碧湖山庄5-20#楼及5-20#楼地下室方案变更

设计单位：广州博厦建筑设计研究院有限公司

方案变更情况说明

10#楼 三层平面图 1:100

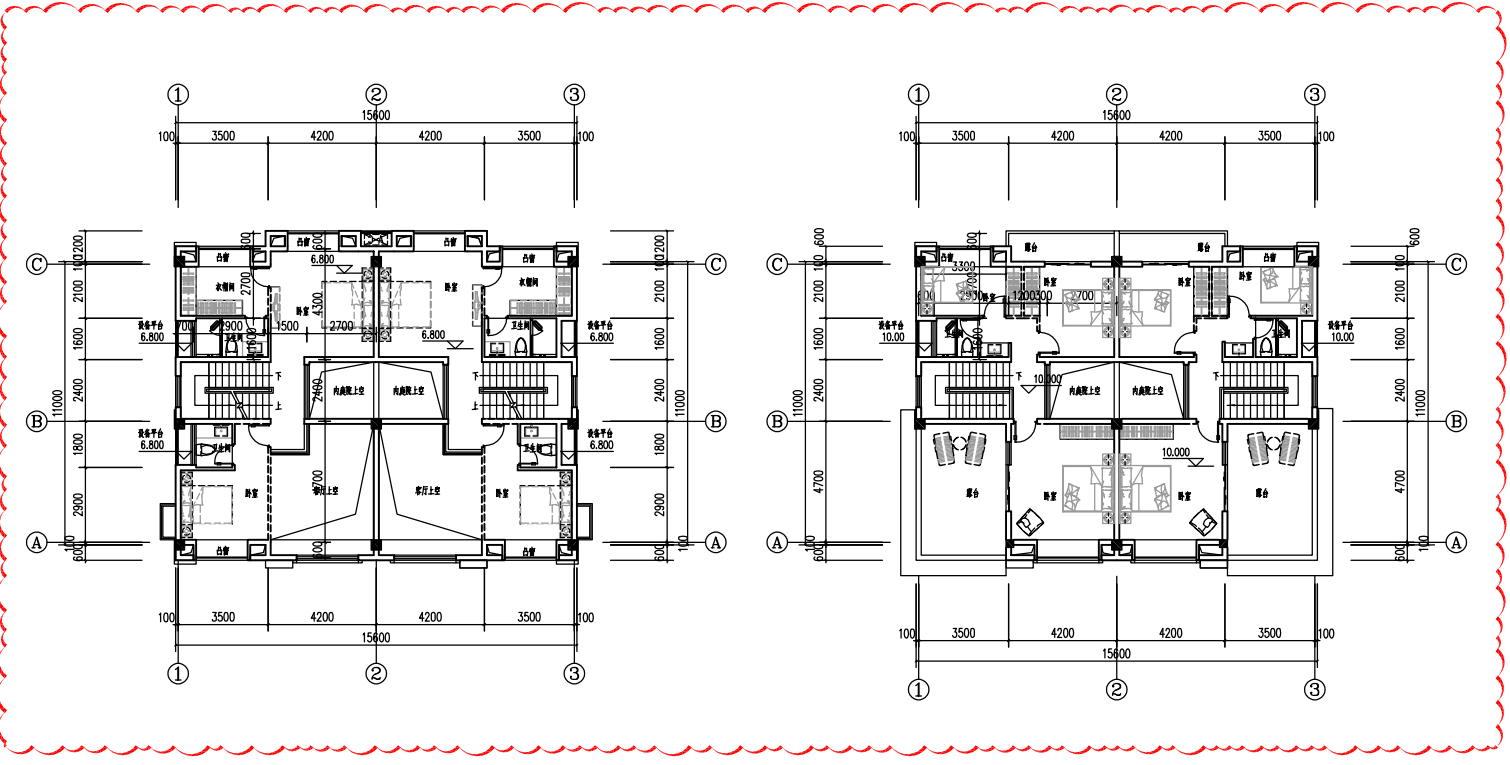
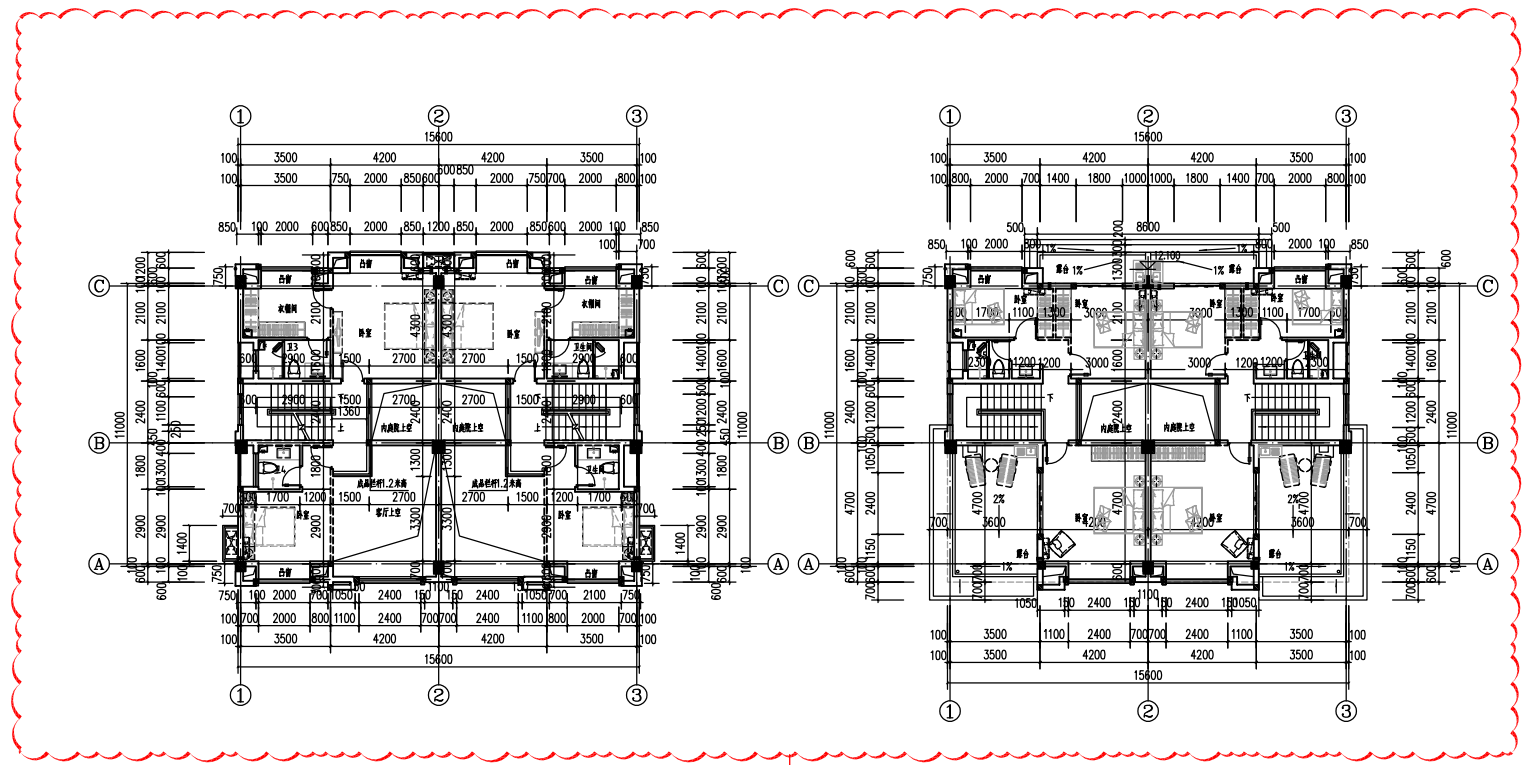
1. 因施工图优化, 整层平面图调整柱子大小。

11-13#、15#楼 一层平面图 1:100

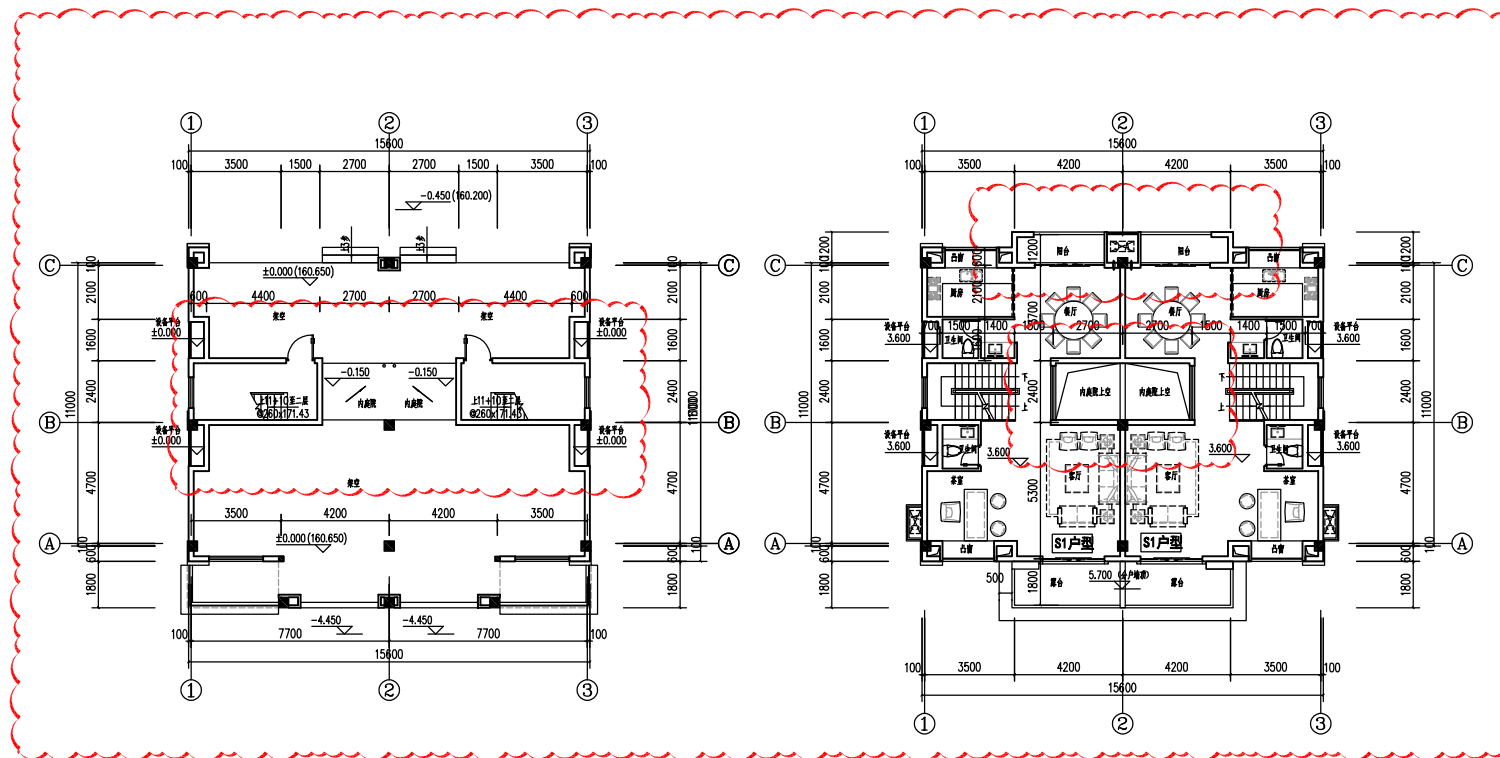
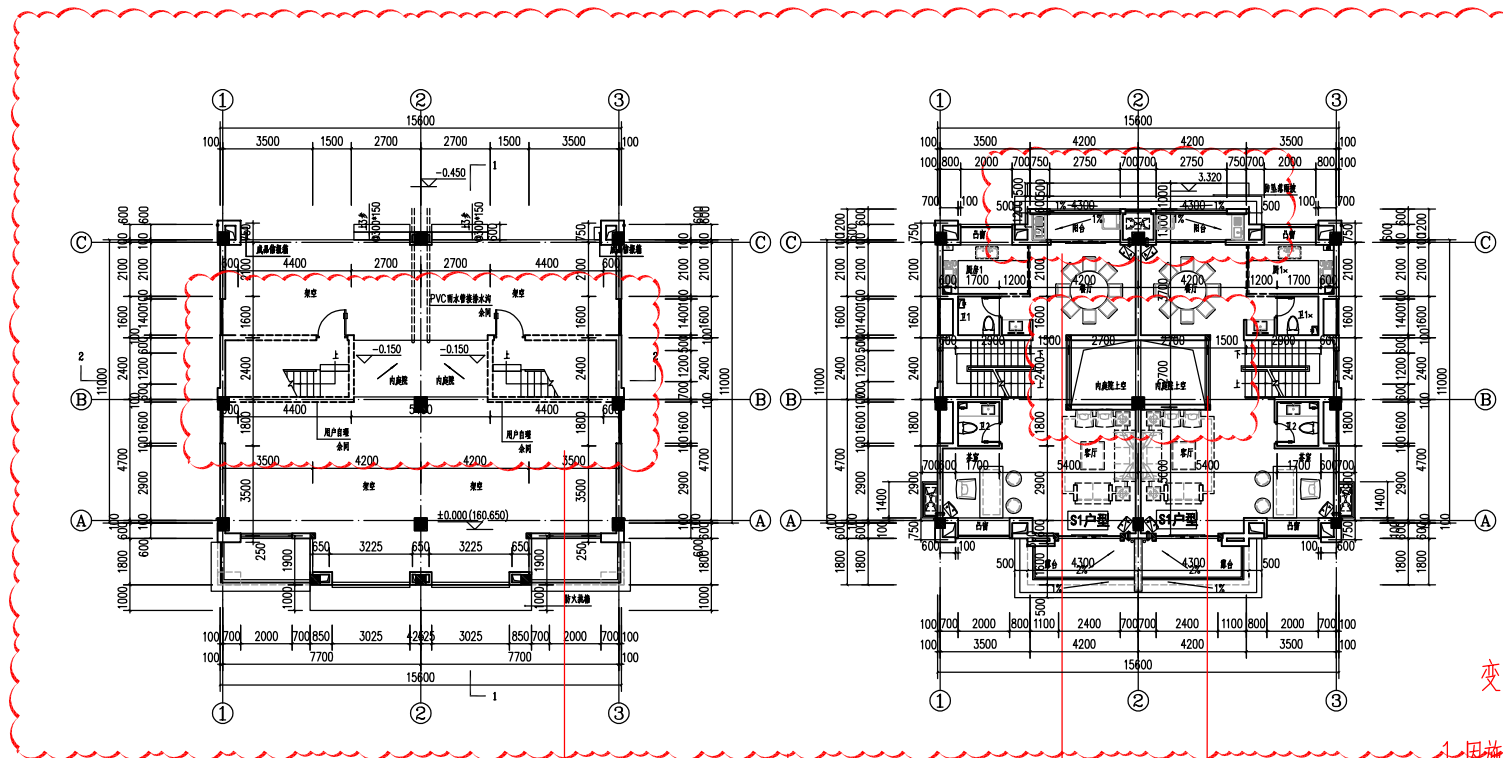
- 1.因施工图优化,整层平面图调整柱子大小。
- 2.因施工图优化,二层北侧阳台改为封闭阳台,增设外窗
◎轴阳台外侧增设0.5米防坠落雨披
- 3.因施工图优化,②交③轴采光井进深由2.4米改为2.7米
- 4.因施工图优化,一层楼梯砌体改为虚线表示,用户自理
①、③轴设备平台墙体取消

11-13#、15#楼 三层平面图 1:100

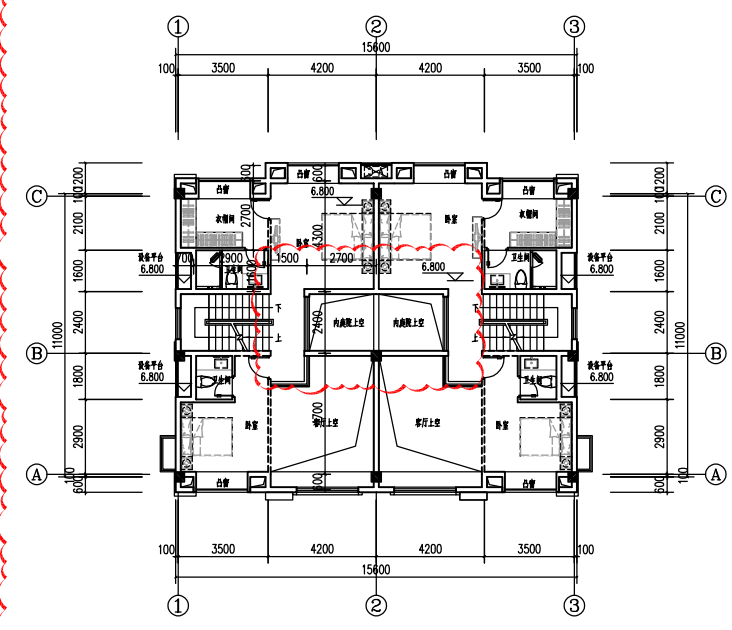
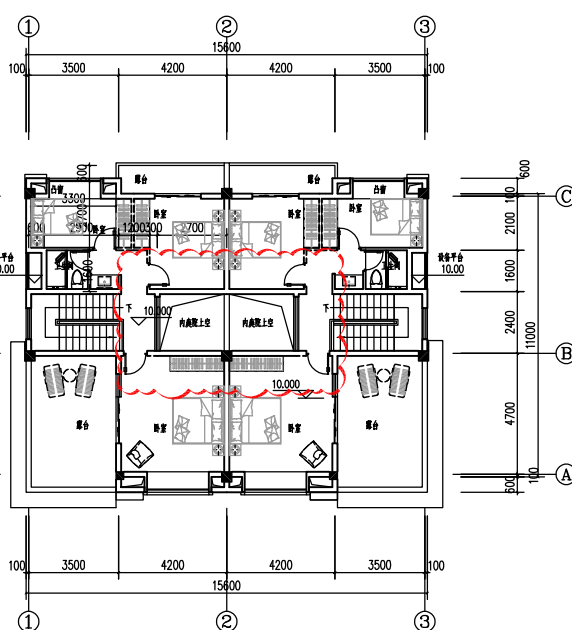
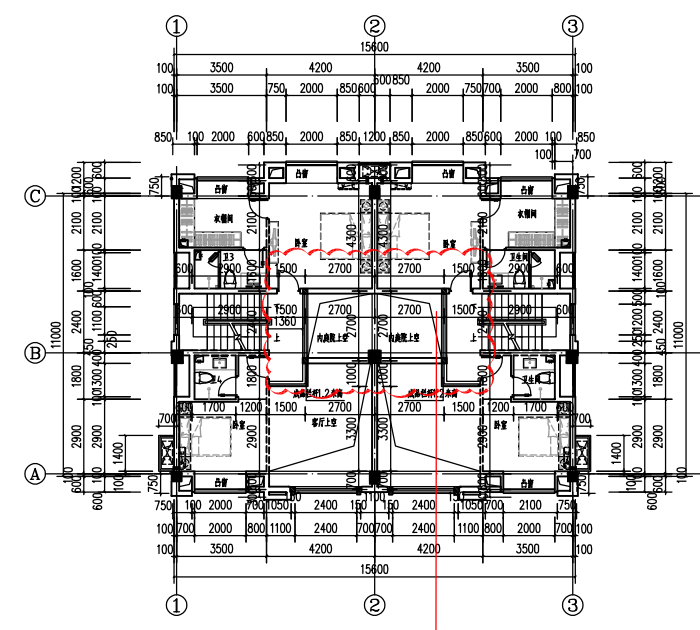
1. 因施工图优化, 整层平面图调整柱子大小。
2. 因施工图优化, ②交③轴采光井进深由2.4米改为2.7米

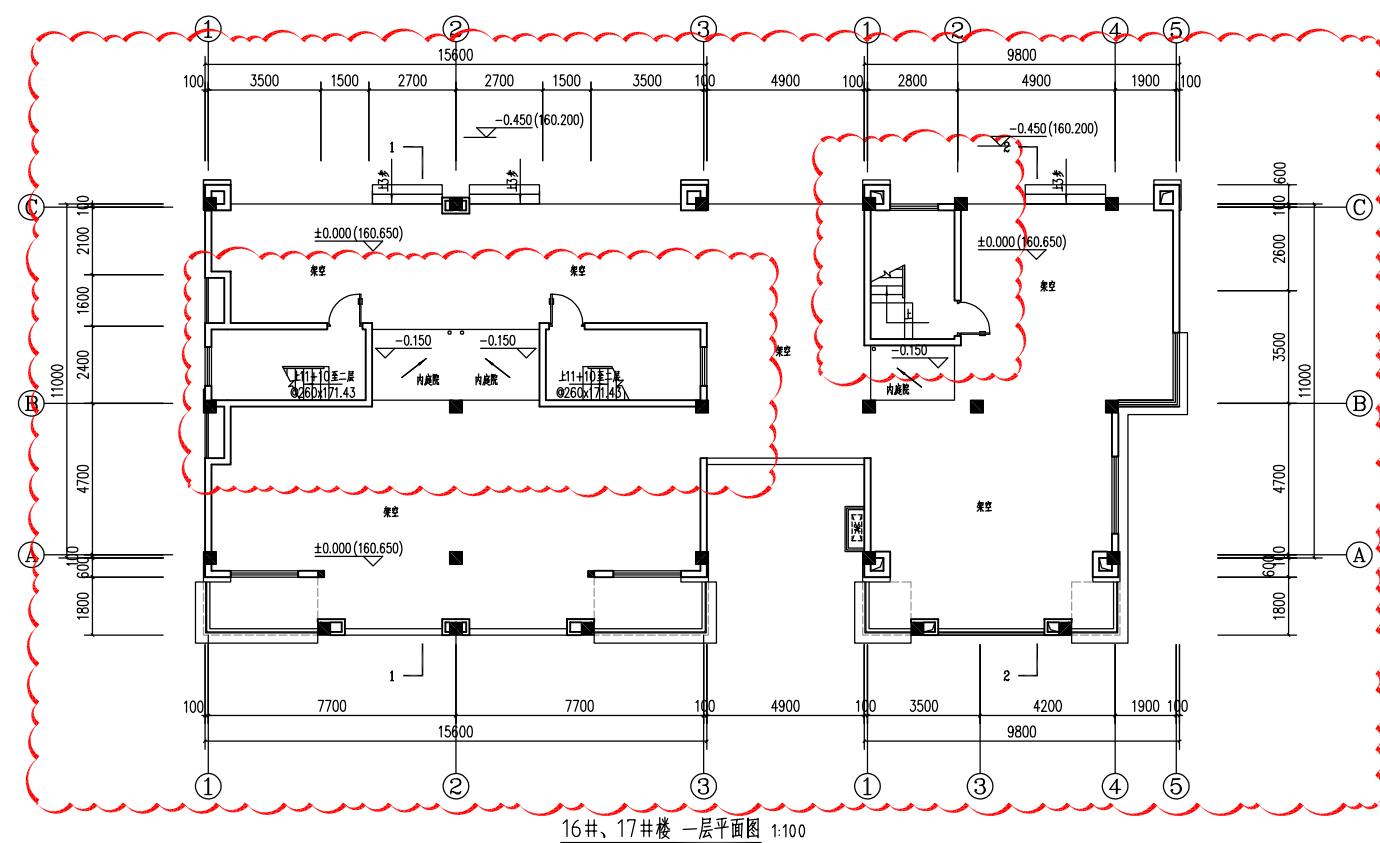
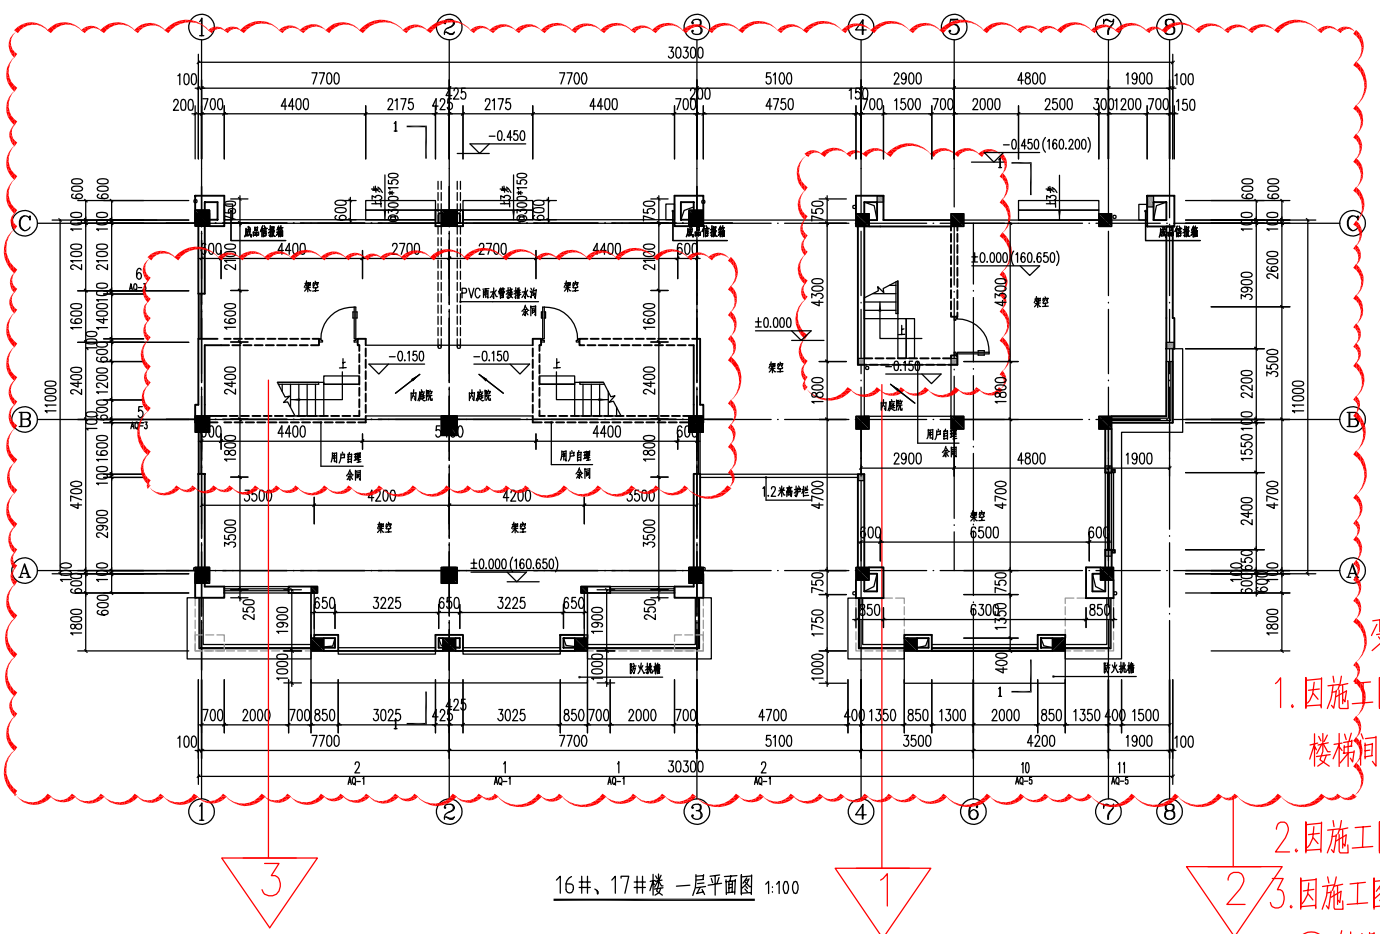
1. 因施工图优化, 17#楼④轴~⑤楼梯间由2.8米改为2.9米
楼梯间进深由4.2米改为4.3米
2. 因施工图优化, 整层平面图调整柱子大小。
3. 因施工图优化, 一层楼梯砌体改为虚线表示, 用户自理
⑦轴设备平台墙体取消

16#、17#楼 二层平面图 1:100

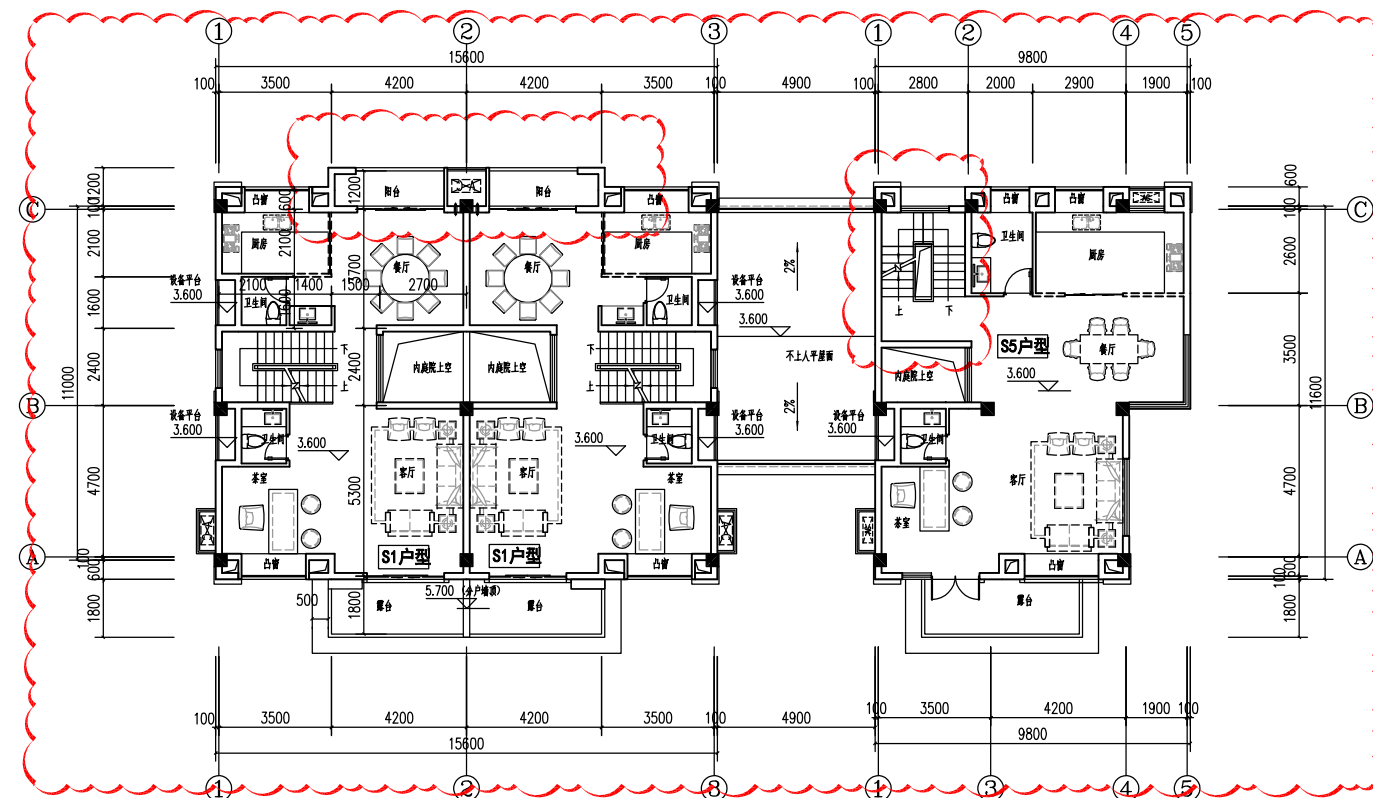
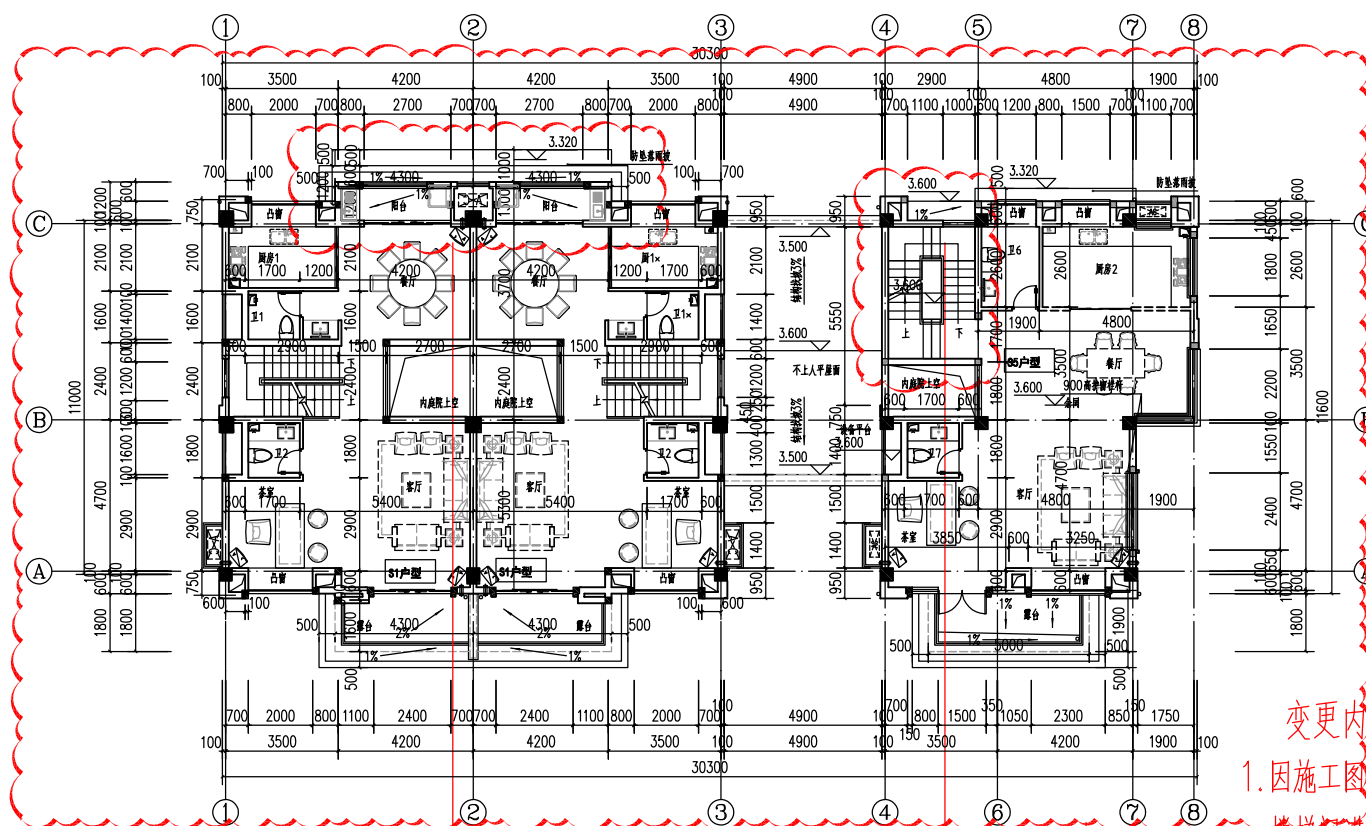
1. 因施工图优化, 17#楼④轴~⑤楼梯间宽度由2.8米改为2.9米
楼梯间进深由4.2米改为4.3米, 17#楼楼梯间梯井增设楼板
2. 因施工图优化, 16#楼二层北侧阳台改为封闭阳台, 增设外窗
©轴阳台外侧增设0.5米防坠落雨披
3. 因施工图优化, 整层平面图调整柱子大小。
